WORKSHOP PLÄRRER 2020

Ergebnisse 09.09.2020

Workshop zur Umgestaltung des Plärrers

Protokoll

artgeneering

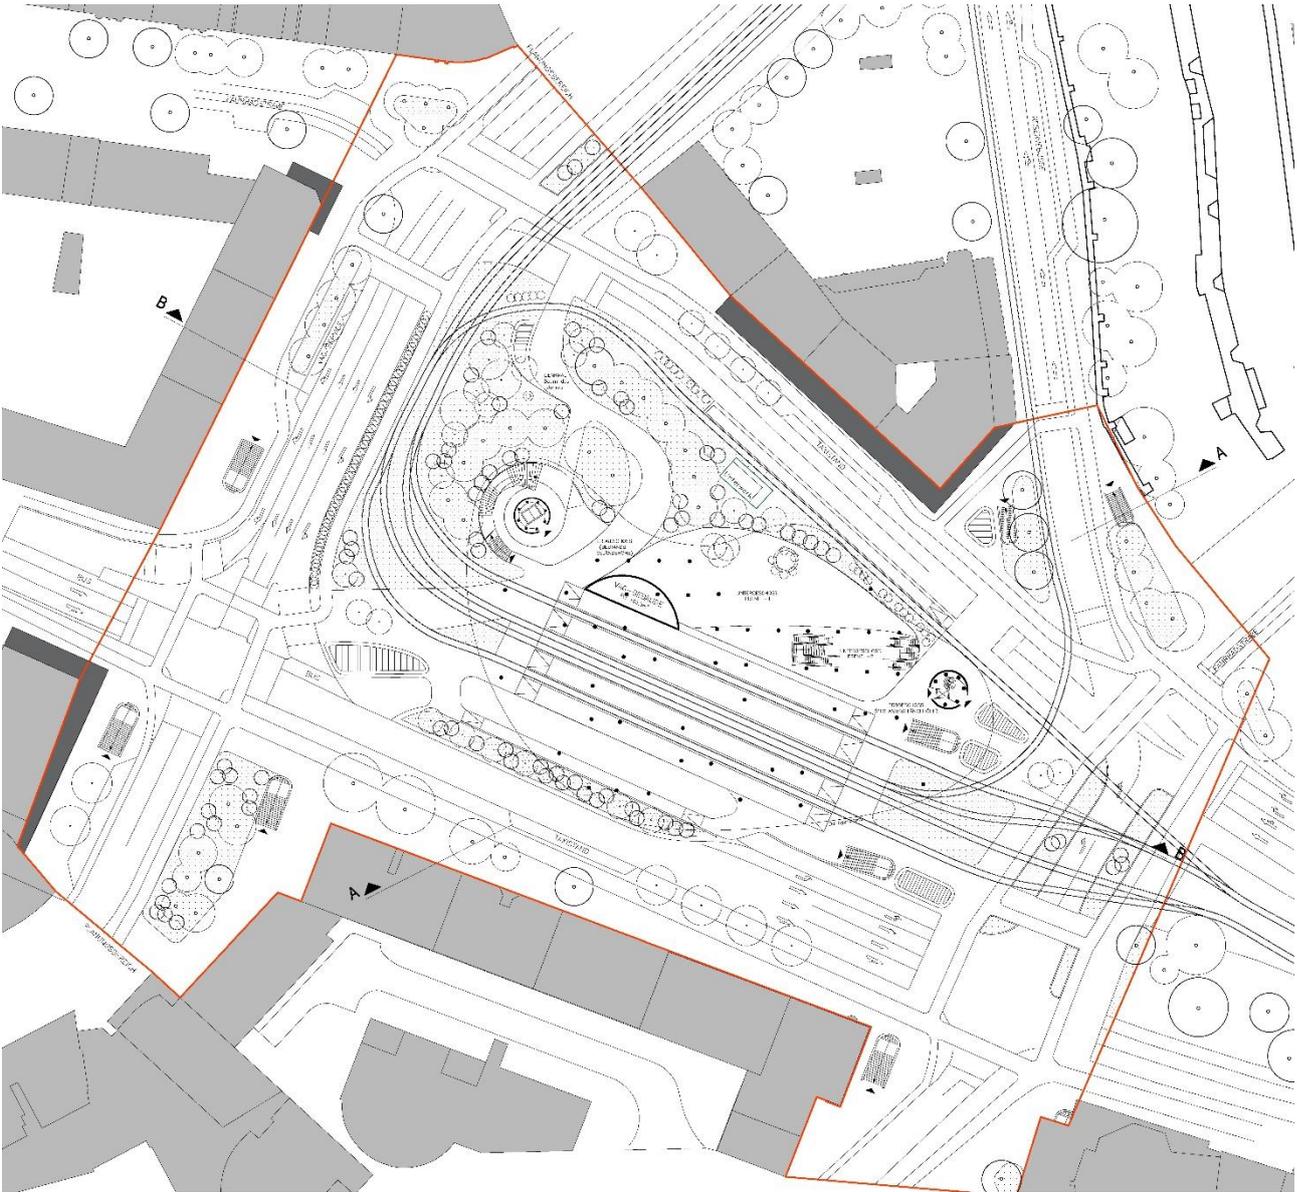
Frage: *Wenn der nördliche Ast in der Verkehrsführung wegfällt, ist die Leistungsfähigkeit nachgewiesen?*

Frage: *Welche Idee besteht für die Grünfläche im Nordwesten? Wie werden die Plattformen erreicht? Entstehen neue Trampelpfade?*

- Realisierbarkeit
 - Die angedachten Rasengleise erscheinen aufgrund der Busspur nur wenig realisierbar.
 - Für die bessere Realisierbarkeit wäre im Bereich der Straße „Am Plärrer“ (nördlich des Platzes) eine verkehrstechnisch flexible Lösung in Phasen notwendig. Dadurch wäre die Andienung durch Feuerwehr und Lieferverkehr etc. zunächst weiter möglich und könnte dann ggf. noch weiter zurückgebaut werden (z.B. shared space)

- Funktionalität
 - Der Radweg entlang der Stadtmauer erscheint aufgrund der 3 Fahrspuren schwierig realisierbar.
 - An zwei Stellen werden die Gleise neu gekreuzt, hier könnte der ÖPNV behindert werden.

- Die Fußläufigkeit könnte im nordwestlichen Bereich auf dem Platz verbessert werden, so dass keine gefangenen Räume entstehen, sondern eine Durchlässigkeit gegeben ist.

- Das neue Gebäude auf dem Platz wird zwiespältig gesehen: der Platz wird im Osten dadurch noch einmal stärker geschlossen und erfährt so eine neue räumliche Qualität. Allerdings wird hierdurch die Blickachse von Osten her zum Grünraum auf dem Platz unterbrochen. Ggf. könnte den Trambahnführern durch das neue Gebäude die Sichtbeziehung zu den querenden Fußgängern genommen werden, was eine erneute Verzögerung im Betrieb zur Folge hätte.

- Die Gestaltung der drei Dächer mit ihren unterschiedlichen Höhen, Neigungen und Oberflächenmaterialien erscheint zu unruhig im Zusammenspiel.
- Die Grünfläche im Nordwesten des Platzes ist in sich ansprechend und schön gegliedert

Antwort: Der nördliche Knoten wurde inkl. Straßenbahn mit einem Umlauf von 100 Sekunden berechnet. Es wurde 25% weniger MIV angenommen. Das funktioniert. Eine Staubildung nach HBS (Handbuch für die Bemessung für Straßenverkehrsanlagen) wurde berücksichtigt. In der Feinplanung müssen die 3 Knoten miteinander zur besseren Abwicklung kommunizieren. Der Entwurf funktioniert; er „zwickt“ vielleicht zunächst, funktioniert aber auch noch in 20 Jahren zur Realisierung der langfristigen Ziele der Stadt.

Antwort: Die Idee dahinter ist es, die Historie ein Stück weit zu erhalten, das Thema der Plattformen setzt sich hier fort. Diese können anders bespielt werden und dienen als gestalterisches, multifunktionales Element. Es ist unter Bürgerbeteiligung zu gestalten und ermöglicht so, die Nutzer stärker in die Gestaltung des Platzes (verschiedene Optionen möglich) mit einzubeziehen, da der Rest der Gestaltung aufgrund der Anforderungen an den Verkehr sehr festgelegt ist. Die Plattformen können über Wege erreicht werden, sollen aber auch als ruhigere Rückzugsorte gestaltet sein können. Eine Wegeverbindung diagonal zur Fürther Straße kann jedoch berücksichtigt werden.

arup

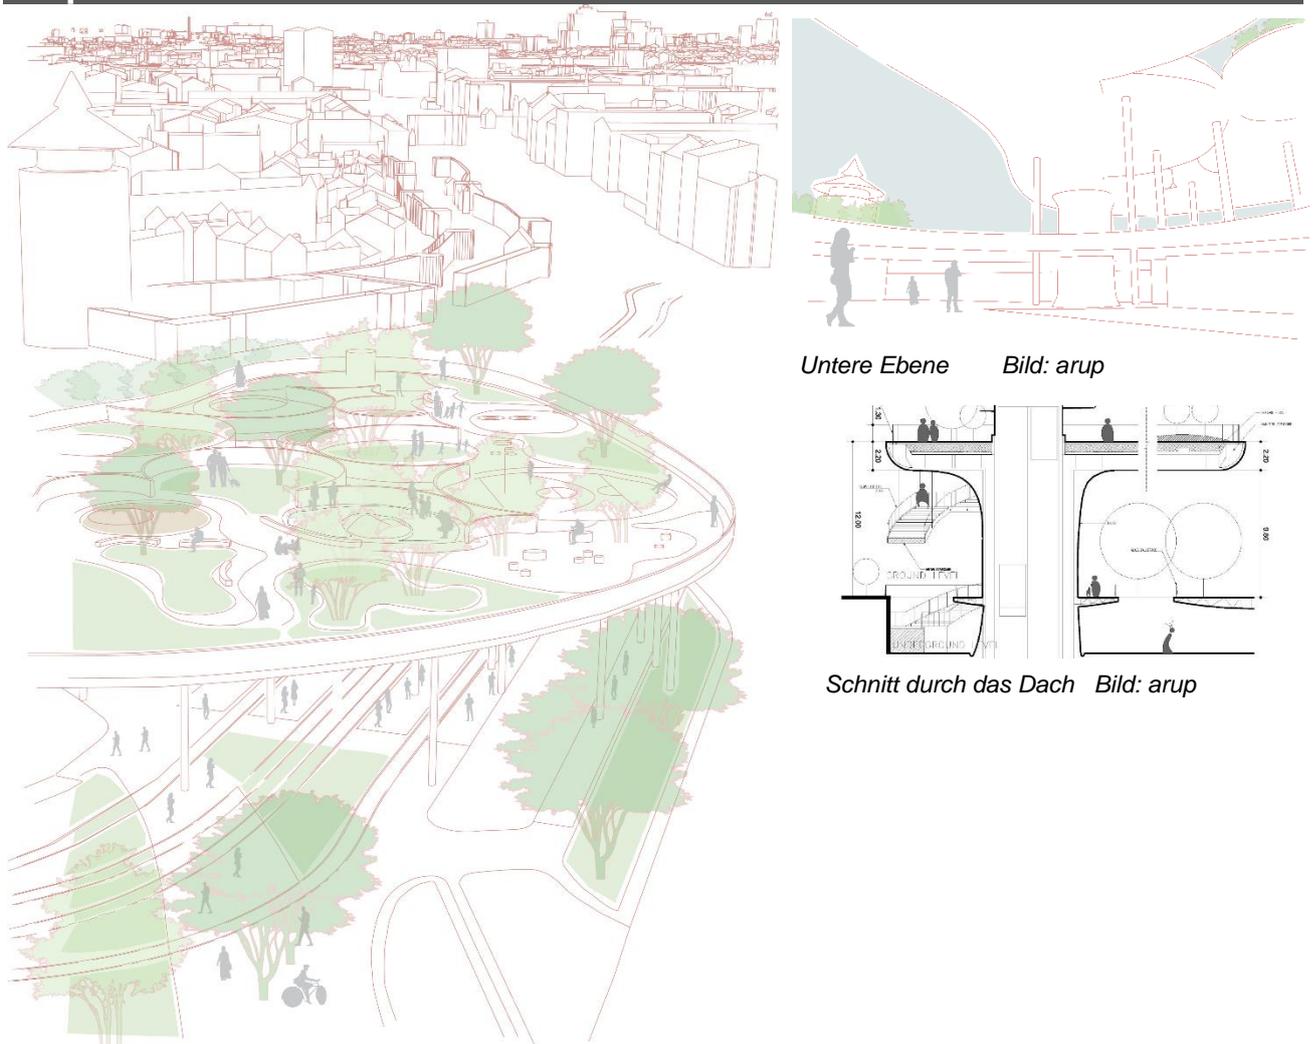
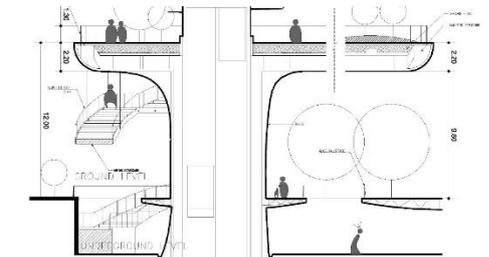
Frage: *Zur Gestaltungsidee der Fußgängerebene; wo sind die Aufgänge zum Dach? Wie hoch ist das Dach und in welchem Bereich ist eine Überlagerung zur darunterliegenden Öffnung?*

Frage: *Welche Räume entstehen durch die vorgeschlagene Zonierung auf der Dachlandschaft?*

Frage: *Mit Blick auf die U-Bahn – kann die Realisierung im laufenden Betrieb erfolgen? Wie wird der Fußgängerverkehr im U-Geschoss fortgeführt? Stichwort Barrierefreiheit*

Frage: *Hinweis zur Ecke am Plärrer-Hochhaus: Wenn hier die Herstellung einer Barrierefreiheit möglich ist, kann auch ein Bestandsbaum wegfallen. Wie erfolgt eine Begrünung und Öffnung der rot dargestellten Bereiche auf der Dachebene?*

- Realisierbarkeit
 - In der zweiphasigen Realisierbarkeit liegt die Gefahr, dass nur die 1. Phase realisiert wird und der Plärrer dann über ein großes offenes „Loch am Platz“ ohne Dach verfügt

- Insbesondere in der 2. Phase müsste sehr viel Beton verbaut werden, was dem Wunsch nach mehr Grün am Plärrer gegebenenfalls zuwiderläuft.
 - Eine Realisierung im laufenden Betrieb erscheint aufwändig

- Befürchtung, dass auf der neugeschaffenen Ebene +1 zu viel toter Raum mit zum Teil gefangenen Wegen und Räumen entsteht. Eine wirkliche Nutzbarkeit scheint im Verhältnis zum Aufwand nicht in einer geeigneten Relation zu stehen.

Antwort: Alle Wege funktionieren zu den Verkehrsträgern. Im Nordwesten steht Genuss/Aufenthalt im Fokus, die Zonierung erfolgt durch Bäume. Der bepflanzte Bereich wird nicht vom Dach berührt. Eine neue Aufzugsanlage befindet sich an der heutigen Fontäne im Westen, der bestehende Aufzug im Osten könnte zum Dach erweitert werden. Das Dach hat eine lichte Höhe von 8-9 Metern.

Antwort: Dem Besucher sollen verschiedene Optionen angeboten werden, die Bereiche sind von Zelle zu Zelle miteinander verbunden. Als Vegetation sind Großgebüsche für die Verschattung gewählt (z.B. Felsenbirne). Der Raum entspricht dem menschl. Maßstab und vermittelt so eine passive Sicherheit.

Antwort: Die Deckenöffnung kann im laufenden Betrieb durch eine Holzkonstruktion abgeschottet werden, so dass oben gearbeitet werden kann (ggf. Wochenendsperrung nötig). Der Fokus im Entwurf liegt deshalb auf der bestehenden Statik und vorhandenen Stützen. Im Rahmen der anstehenden Bauwerkssanierung wird der Aufbau einer geeigneten Holzkonstruktion wohl ohnehin notwendig sein, die mitgenutzt werden kann. Bisher ist keine zusätzliche barrierefreie vertikale Erschließung im südlichen Bereich vorgesehen, könnte jedoch ggf. im Südwesten ergänzt werden.

Antwort: Dies kann sowohl von oben nach unten durch hängende Pflanzen oder von der Ebene -1 aus erfolgen. Die Dachform greift nicht in Bestandsbäume ein.

geh/argus

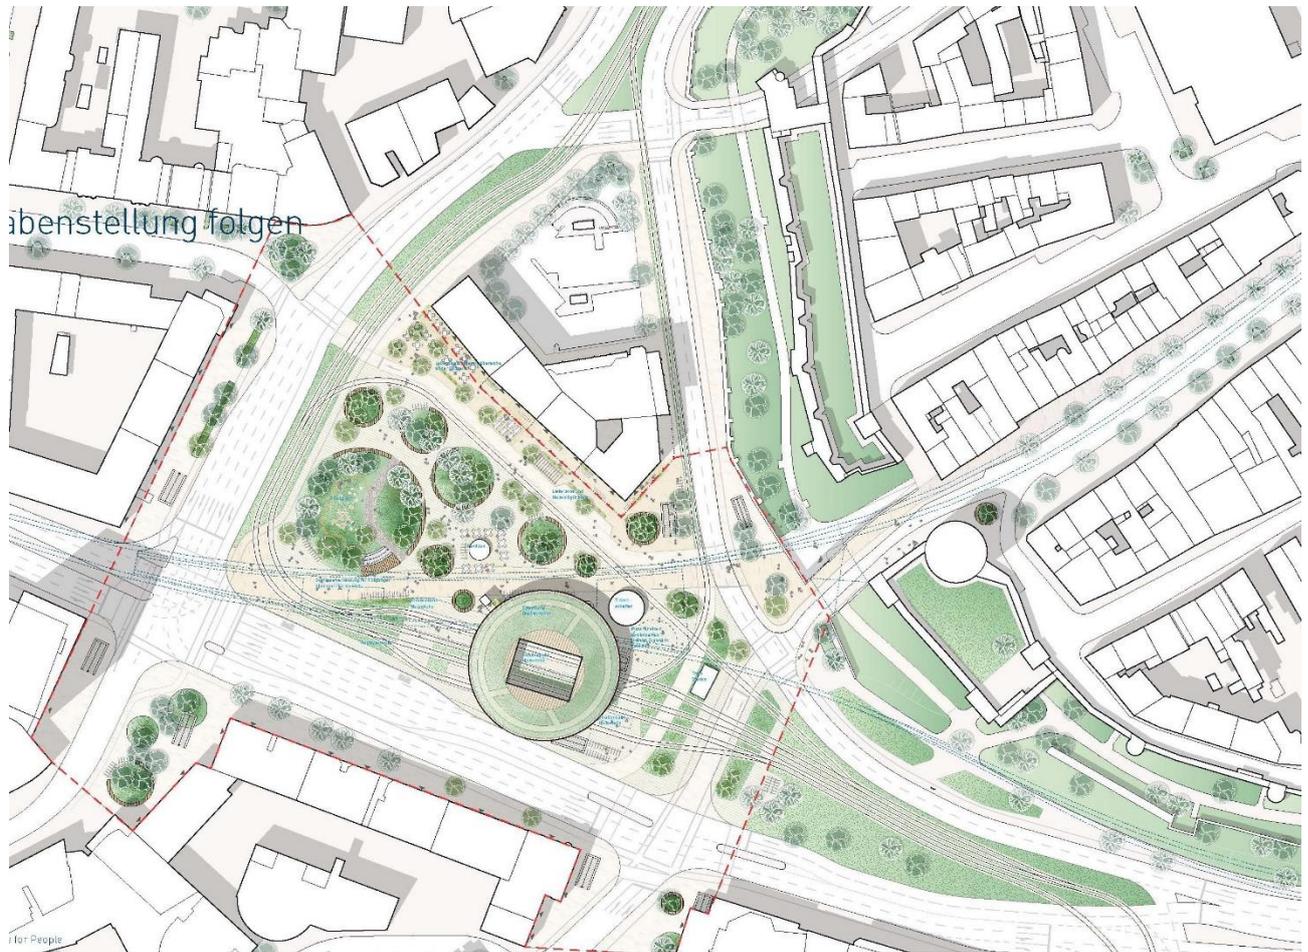
Frage: *Findet eine Entkopplung von Bus und Tram statt?*

Frage: Wenn ich es richtig verstanden habe, sieht die Phase 1 eine Straßenbahnwende in zwei Anlagen vor und in Phase 2 erfolgt der Rückbau zu einer Wendeanlage? Ist die Machbarkeit gerechnet worden und wenn ja, nach welcher Methode?

Frage: *Wo ist die städtebauliche Leitidee? Wo wird ein Mehrwert generiert? Wofür wird der MIV so stark eingeschränkt?*

Frage: *Das formale Element des Kreises – sind die Flächen versiegelt?*

Frage: *Zur Platzgestaltung – wo findet auf dem Platz die Entlüftung der U-Bahn statt? Wie sind die entsiegelten Rundformen gestaltet? Funktioniert der Busverkehr ohne ausreichend Schutz vor dem übrigen Verkehr?*

- Die Situation für den Rad- und Fußverkehr hin zum Ludwigstor ist sehr gut gelöst
- In Bezug auf den Busverkehr erscheint eine starke Überarbeitung notwendig, da eine komfortable Abwicklung so nicht möglich erscheint.

- Der Lieferverkehr im Norden des Plangebiets findet im Entwurf zu wenig Berücksichtigung.
- Die Entrauchung der U-Bahn (Lichtkuppeln) befindet sich im Entwurf unterhalb des neuen Daches; dies kann so nicht unterstützt werden.

- Die gestalterische Umsetzung des runden Elements durch Hochbeete in Rundform erscheint nicht gelungen und wird der schönen Herleitung nicht gerecht.

Antwort: Der Bus hat einen gesonderten Bussteig im Südwesten. Dieser ist verbunden mit einer Aufenthaltsfunktion des Busses für Ruhezeiten (3 Linien) in einer extra Tasche neben der Fahrbahn. Die Plattformen für die Fahrgäste sind miteinander verbunden.

Antwort: Ja, die Straßenbahnwende wurde richtig verstanden. Die zweite Anlage könnte jedoch als Option beibehalten werden. Die Leistungsfähigkeit der Knotenpunkte ist mit 90s Umlaufzeit berechnet worden. Dabei könnten 2-3 Straßenbahnen je Umlauf abgewickelt werden. Die Straßenräume werden insgesamt nicht größer als bisher, sondern erfahren eine Aufwertung. Der MIV muss eine Einschränkung erfahren.

Antwort: Wir schaffen viel Grün am Platz durch die runden Figuren und zusätzliche Sitzplätze, die am Rand geschaffen werden. Der Spielplatz ist zur Sicherheit in der Mitte angeordnet. Es wird ein Platz zum Treffen und für Aufenthalt. Zusätzlich kommt eine Büronutzung mit 1.600m² in einem attraktiven Umfeld. Der Verkehrsknoten wird insgesamt aufgewertet und „zelebriert“. Die Leitidee dahinter ist: Ein Durchgangsraum kann mehr sein.

Antwort: Es ist ein halbdurchlässiger Belag möglich in Bereichen, die nicht so hohen Nutzungsdruck erfahren.

Antwort: Bei den Rundformen handelt es sich um Hochbeete mit Randaufbauten, die Bestandsbäume bleiben erhalten. Die Anordnung ist am Verlauf des unterirdischen U-Bahnbauwerks orientiert, deswegen wirkt der Bereich im Südwesten vergleichsweise leer. Die Entlüftung ist unterhalb der Bedachung berücksichtigt, auf der aktuellen Ansicht gerade nicht erkennbar.

realgrün/brenner

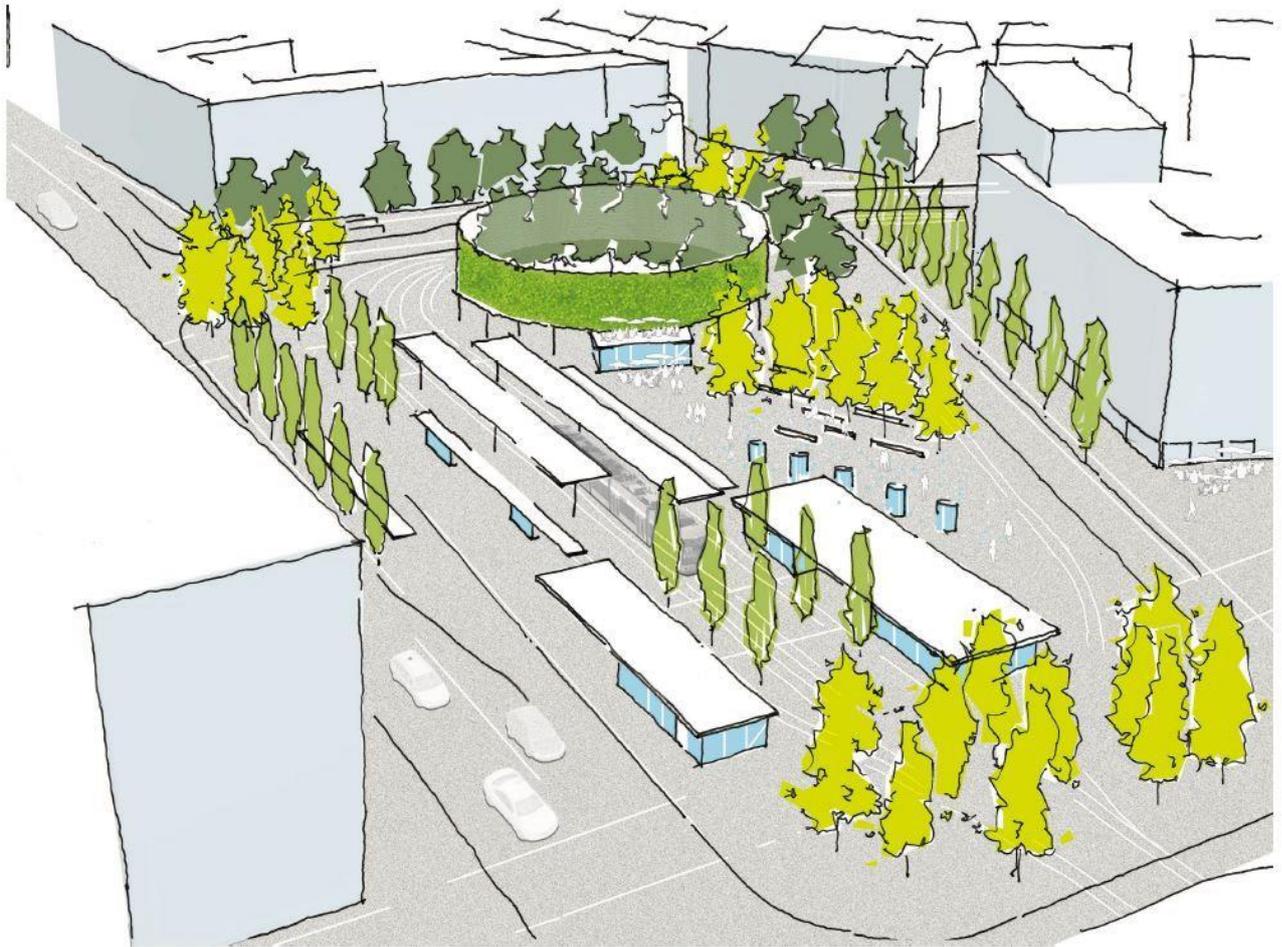
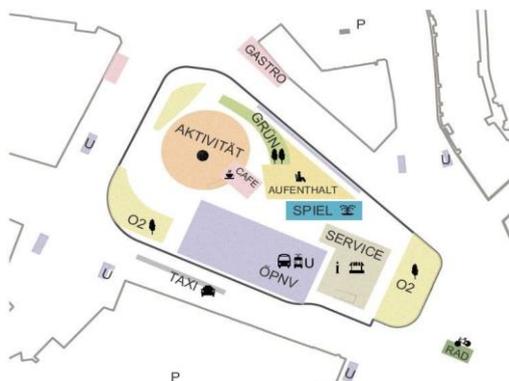
- Frage: *Ist eine Phasierung im Entwurf vorgesehen – was muss als erstes getan werden?*
Antwort: Es muss alles direkt umgesetzt werden. Auf ausgewählte Fahrbahnen könnte in Zukunft vielleicht verzichtet werden (10 Jahre). Wenn die U-Bahn saniert wird, muss der Platz direkt neugestaltet werden.

- Frage: *Innerhalb des „Pucks“ findet keine Abschottung zum Verkehr statt – Ist das ein Problem? Der Liquidambar wird in Nürnberg nicht mehr gepflanzt, hiermit haben wir schlechte Erfahrungen gemacht. Der Ginkgo als Leitbaum ist für Nürnberg schwierig (u.a. stinkende Früchte). Befürchtung, dass im Aufenthaltsbereich wenig Beschattung der Wartenden erfolgt – ist diese berechtigt? Können Sie Aussagen zur Bilanz der Versiegelung treffen? Nicht nur Entwässerung (Drainbelag) ist hier gefordert. Die Versickerung des Schmutzwassers erscheint mir schwierig, da hier mindestens 30 cm im Bodenbereich notwendig sind – ist dies berücksichtigt? Ist Ballspiel innerhalb des „Pucks“ sicher möglich oder muss ein Zaun angebracht werden?*
Antwort: Eine Verschattung ist nur im Sommer wichtig, im Frühjahr und Herbst werden sich die Wartenden freuen, wenn die Sonnenstrahlen sie erreichen. Am „Puck“ haben wir Glas diskutiert und uns dann bewusst dagegen entschieden. Der Ort muss mit dem Verkehr leben (dieser wird künftig vielleicht stärker zurückgehen), weswegen wir eine offene Gestaltung des „Pucks“ gewählt haben.

- Frage: *Mit welchen Materialien findet die Oberflächengestaltung des Platzes statt?*
Antwort: Mit technischem Drain-Asphalt, dieser könnte farblich gestaltet werden.

- Frage: *Der Aufenthaltsbereich im nördlichen Platzteil, über welche Größe der Baumscheiben reden wir hier?*
Antwort: 16-24m sind für die Baumscheiben mindestens vorgesehen.

- Der „Puck“ als gestaltende Idee des Platzes kann ein eigenständiges Merkmal für den Plärrer werden.
- Aufenthaltsqualität
 - Insbesondere auf Fußgängerebene befindet sich wenig Grün. Wenn die Bäume z.B. bis zu einer bestimmten Höhe aufgeastet werden und der Bodenbelag überwiegend mit Drain-Asphalt ausgestaltet wird, ergibt sich für die Nutzer/Bürger die Gefahr, dass sie das Grün zu wenig wahrnehmen.

- Es wird durchaus die Gefahr vermutet, dass der „Puck“ nicht dauerhaft grün ist, so dass hier künftig nur ein Metallgerüst überbleibt. Bei einer weiteren Feinplanung müsste noch einmal ganz genau die Frage der Pflanzenwahl, Bewässerung und Gestaltung der Pflanzscheiben überdacht werden.

- Ein grünes Element ist auch auf Ebene der Sichtbeziehung der Fußgänger erforderlich (z.B. Oberflächengestaltung).
 - Die nahezu vollständige Asphaltierung kann nicht unterstützt werden. Auch wenn es sich hierbei um Drain-Asphalt handelt, muss versucht werden, das Versprechen „der Plärrer wird grün“ auch bei der Wahl des Bodenbelags einzuhalten.

- Der Ginkgo ist als Baum in Nürnberg nicht geeignet. Dieser müsste in einer weiteren Realisierungsphase ausgetauscht werden.

- Das Grün muss stärker in der Wahrnehmung der Menschen verankert werden. Hier ist insbesondere eine Nachbesserung auf Fußgängerebene notwendig. Besonders in der Gestaltung und Materialauswahl der Oberflächen im Platzbereich ist dieses zu berücksichtigen. Anzustreben ist eine Gradation des Belags von

- Asphalt ist nicht nur aus ökologischer Sicht, sondern vor allem auch im Hinblick auf eine angenehme und grüne Atmosphäre nicht wünschenswert, also möglichst viel unversiegelte Fläche mit erlebbarem Grün als Sympathieträger für die Nutzer.

- Der „Puck“ stellt das zentrale Element des Entwurfs dar und muss als qualitativvolles Alltagsobjekt entwickelt werden.
- Der Ginkgo ist keine geeignete Baumart für Nürnberg und muss durch eine geeignete Alternative ersetzt werden.
